REGIONE DEL VENETO**COMMISSIONE REGIONALE V.I.A.
(L.R. 26 marzo 1999 n. 10)****Parere n. 553 del 21/10/2015**

Oggetto: La M. Mineraria S.r.l., con sede legale in Piazza della Serenissima, 20 – 31033 Castelfranco Veneto (TV) – P.IVA e C.F. 02674930280.
**Concessione mineraria del giacimento “Bellocca” in Comune di Tregnago (VR).
Comune di localizzazione: Tregnago (VR). Comune interessato: San Giovanni Ilarione (VR).
Procedura di V.I.A., autorizzazione (D.Lgs. n. 152/2006 e ss.mm.ii., art. 23 della L.R. n. 10/1999 e ss.mm.ii., D.G.R. n. 308/2009, D.G.R. n. 327/2009) e contestuale procedura per il rilascio dell’autorizzazione paesaggistica (ai sensi dell’art. 146 D.Lgs. n. 42/2004).**

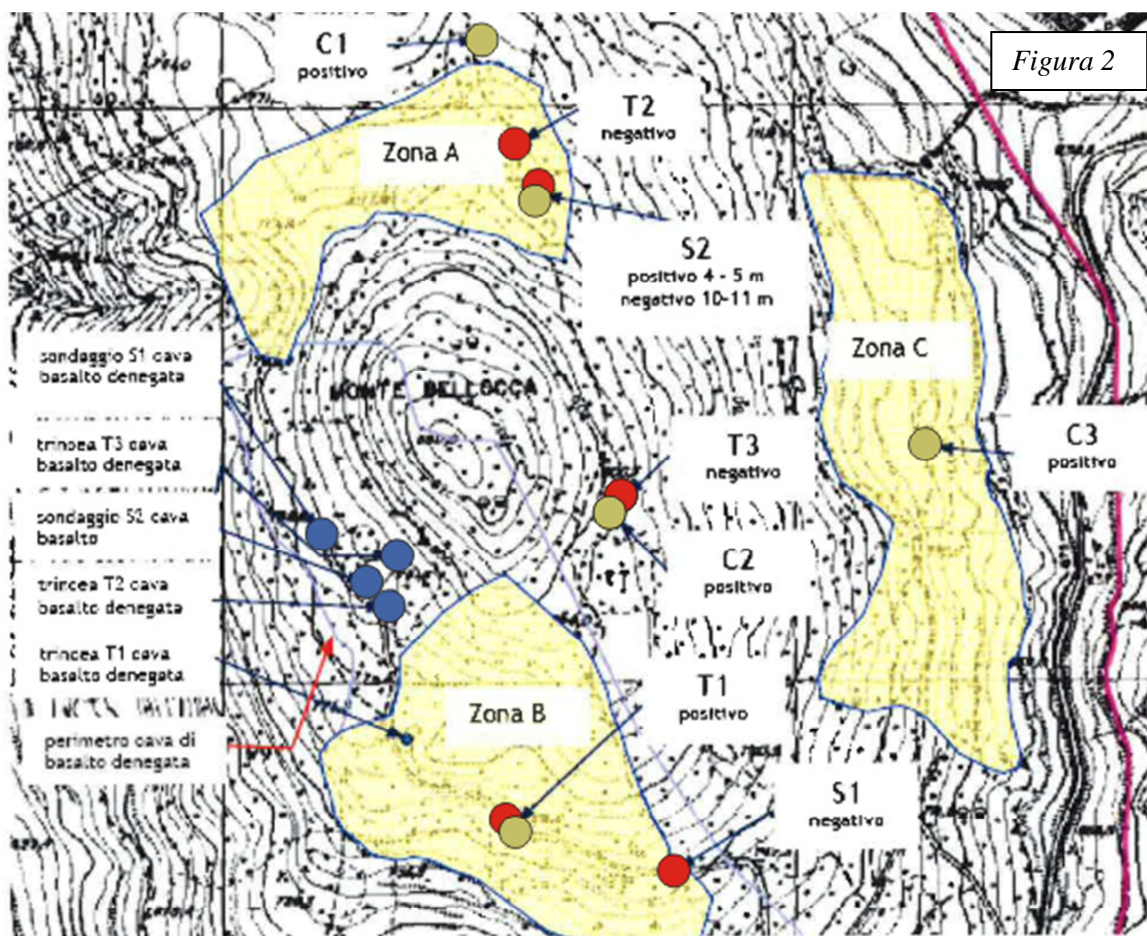
Tali aree riportate in giallo nella tavola 2 allegata alla medesima relazione, qui riportata in figura 1, sono ubicate come segue:

- *Zona A a Nord del Monte Bellocca da quota 760 a quota 780 s.l.m.;*
- *Zona B a Sud-Sudest del Monte Bellocca da quota 740 a quota 800 s.l.m.;*
- *Zona C ad Est-Sudest del Monte Bellocca da quota 690 a quota 740 s.l.m.;*

Figura 2

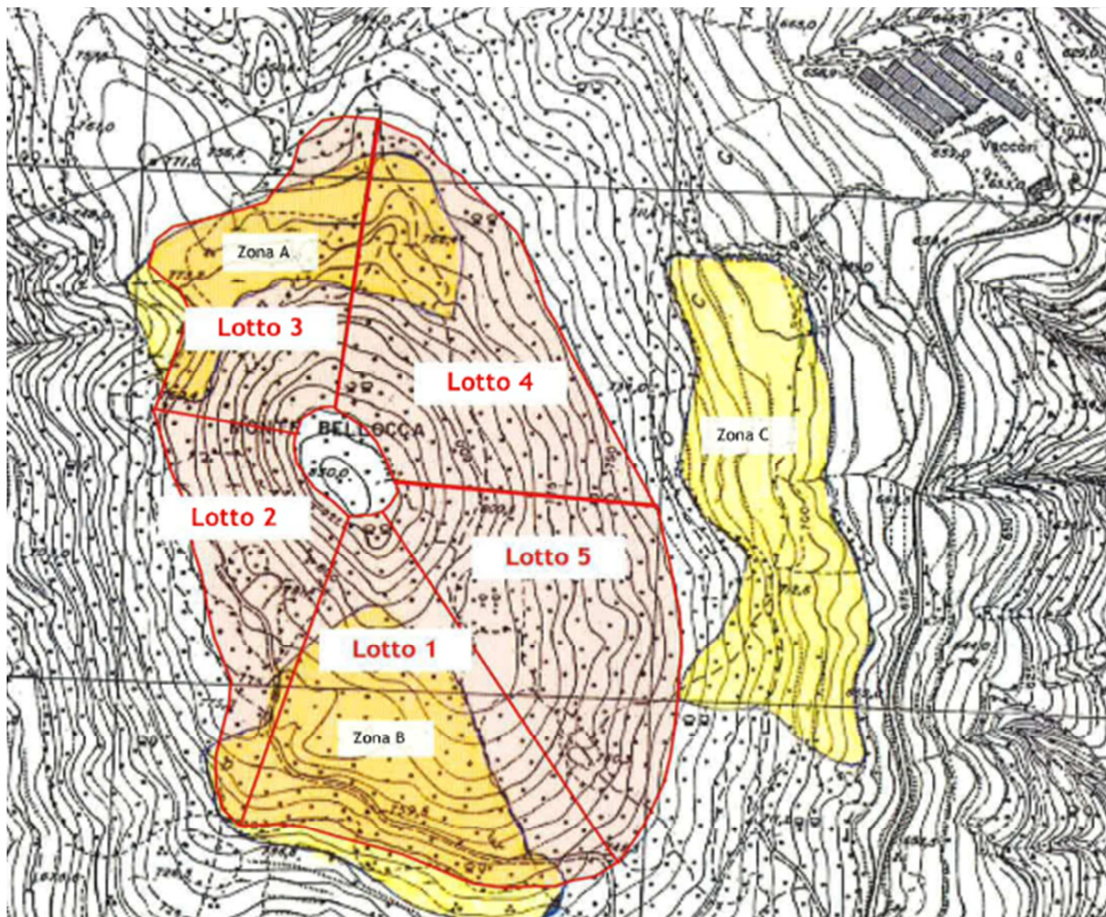
-  Aree potenzialmente coltivabili, come individuate nella relazione tecnica del 19/12/2003 e riportate in Figura 1;
-  Siti relativi al prelievo dei campioni che hanno dato **Esito Negativo**;
-  Siti relativi al prelievo dei campioni che hanno dato **Esito Positivo**;
-  Ubicazioni di 2 sondaggi e 3 trincee inerenti una richiesta di autorizzazione di cava per l'estrazione di basalto. I campioni di materiale prelevato non hanno evidenziato la presenza di argille bentonitiche. Peraltro la domanda di cava è stata respinta dalla Giunta Regionale, con Deliberazione n. 3134 del 28/10/2008 per ragioni di salvaguardia ambientale.

Si osserva infine che l'area afferente la trincea 3 ed il pozzetto C2 non è stata ritenuta meritevole di coltivazione mineraria pur evidenziando la presenza di montmorilloniti nel campione 2 prelevato dal pozzetto C2 alla profondità di 2,10 metri dal piano di campagna.

- 1) il volume presunto del giacimento pari a 2.000.000 mc è stato essenzialmente determinato (o meglio, ipotizzato) con l'indagine geoelettrica effettuata nel 1993 che immaginava la presenza di uno strato di argille della potenza da 4 a 20 m nell'intorno del Neck del Monte Bellocca;*

- 2) le analisi eseguite, pur confermando la presenza di argille nell'area oggetto di indagine, hanno rilevato una sporadica presenza di materiale ascrivibile alla 1^a categoria soltanto sui campioni prelevati alla profondità da 1 a 4 ml dal piano di campagna;*

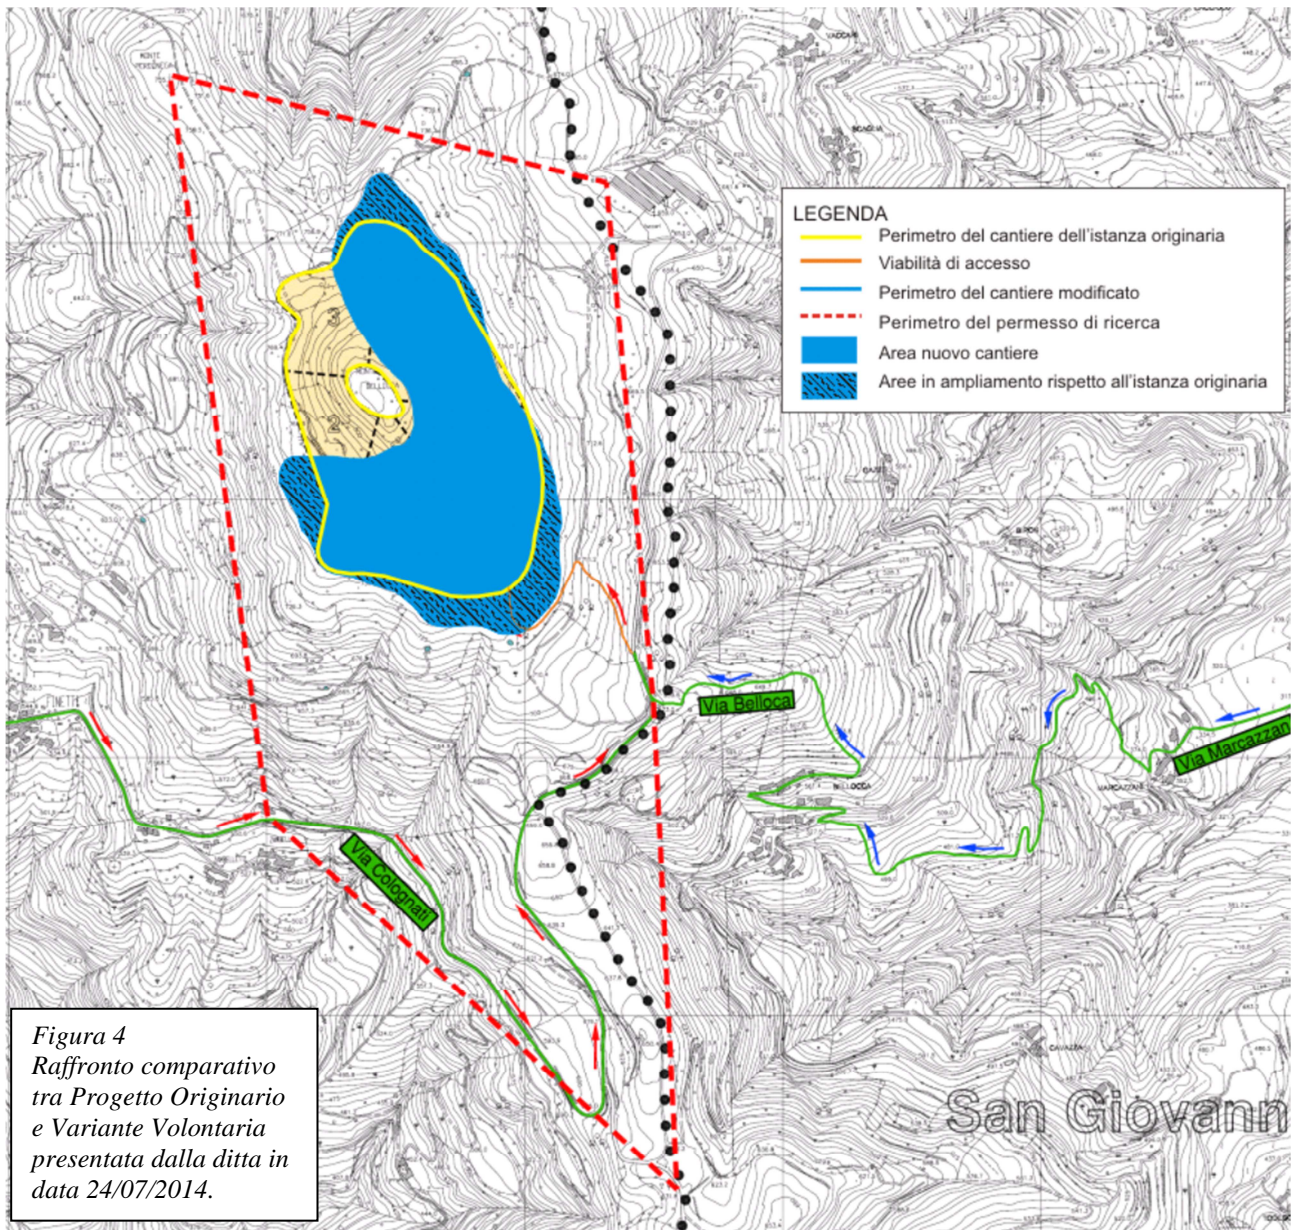
Nella figura 3 sono riportati sulla planimetria di individuazione delle aree potenzialmente coltivabili prodotta dalla ditta, i perimetri del cantiere minerario e dei lotti previsti in coltivazione. Si evidenzia che la coltivazione mineraria si sviluppa in ambiti (lotti) che, in misura preponderante, sono esterni alle aree – Zona A, B e C – nelle quali è stata presunta la presenza del giacimento minerario.
